Avis délibéré

de la Mission régionale d'autorité environnementale d'Île-de-France sur le projet de construction de deux hôtels dans l'emprise du Parc des expositions de la porte de Versailles sur les communes de Vanves et d'Issy-les-moulineaux (Hauts-de-Seine)

N°MRAe 2021 -1667

FIGURE 2: LES DEUX PHASES DU PROJET MIXCITÉ (SOURCE ÉTUDE D'IMPACT TOME A PAGE 8)

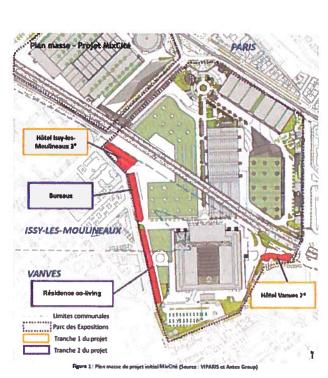
Initialement, le projet prévoyait deux phases et se développait sur une surface de plancher totale supérieure à 40 000 m² (figure 2). La seconde phase du projet, qui prévoyait de nouveaux espaces de travail et un espace de co-living, a toutefois été reportée sine die, suite aux attentes exprimées pendant la concertation préalable conduite du 15 mai au 14 juin 2019. Cela a conduit à une réduction de la surface de plancher développée inférieure à 25 000 m².

La MRAe recommande d'actualiser l'étude d'impact si la seconde phase du projet « MixCité », reportée à ce jour et relative à la construction de deux bâtiments proposant pour l'un, des espaces de travail et pour l'autre un espace de co-living, était de nouveau programmée.

FIGURE 10: GABARIT HÔTEL ISSY-LES-MOULINEAUX - OPTIONS IGH ET NON IGH - SOURCE ÉTUDE D'IMPACT, TOME C PAGE 64

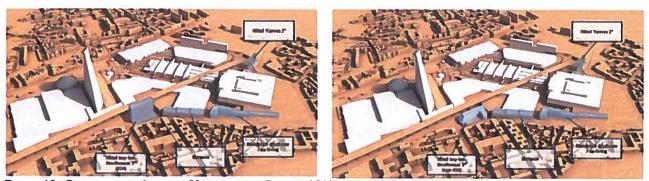
S'agissant de l'hôtel d'Issy-les-Moulineaux, comme le montrent les figures 9 et 10 ci-dessous, deux options ont été étudiées.

Pour la MRAe, la différence de hauteur indiquée entre les deux options dans le tome A de l'étude d'impact (13 mètres, cf. figure 9) ne semble pas correspondre à une différence de trois niveaux. Il importe donc que l'étude d'impact explicite ce point.

En outre, les variantes de hauteurs annoncées dans le tome A (40 ou 26 mètres) ne correspondent pas à celles figurant dans le tome C (65 ou 40 mètres). Il est donc indispensable que l'étude d'impact soit actualisée et ces données harmonisées.

L'option la moins haute présentée dans le tome C étant au contraire présentée comme la plus haute dans le tome A, il est également indispensable de clarifier ce point.

La MRAe recommande de préciser et actualiser l'étude d'impact en ce qui concerne les hauteurs envisagées et celle qui sera retenue pour l'hôtel d'Issy-les-Moulineaux.

FIGURE 11: OAP AXE HISTORIQUE PARIS-MEUDON -SOURCE ETUDE D'IMPACT TOME B PAGE 85

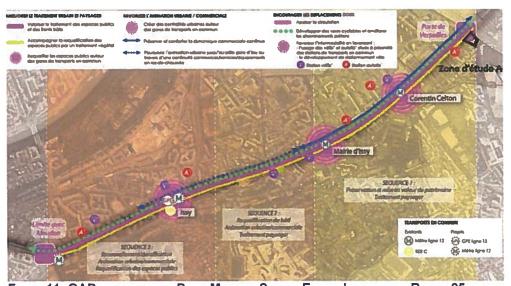
Une partie du projet d'Issy-les-Moulineaux se déploie enfin le long de l'axe historique Paris-Meudon, pour lequel l'une des orientations d'aménagement et de programmation (OAP) du PLU d'Issy-les-Moulineaux a fixé comme objectif de rechercher la connexion des nouveaux tronçons avec le maillage existant (cf. étude d'impact Tome C page 85). Cette OAP préconise notamment de « porter une attention particulière au paysage urbain dans les secteurs stratégiques », dont, notamment « les « entrées de ville ».

FIGURE 12: MESURES RÉALISÉES — SOURCE ÉTUDE D'IMPACT-TOME B P.128

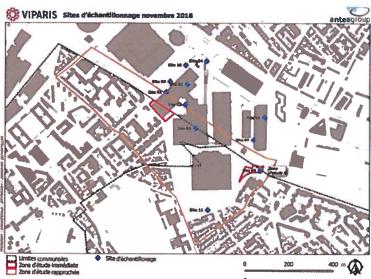
Afin de caractériser plus précisément la qualité de l'air outre les mesures d'Airparif, une campagne de mesures de la qualité de l'air a été réalisée du 9 au 16 novembre 2018 par EGIS dans divers points du parc des Expositions, (étude d'impact-tome B p.127).

Aucune mesure visant à la prise en compte de pollutions par le projet n'est toutefois proposée.

La MRAe note que l'étude d'impact n'évoque pas l'exposition des sites choisis pour les deux hôtels aux pollutions liées à leur implantation en bordure du boulevard périphérique.

- proposer un focus particulier sur cette zone dont les taux de pollutions enregistrés sont supérieurs aux moyennes observées sur le périmètre du parc des Expositions ;
- présenter les mesures visant à limiter l'exposition des usagers et du personnel des hôtels aux pollutions atmosphériques.
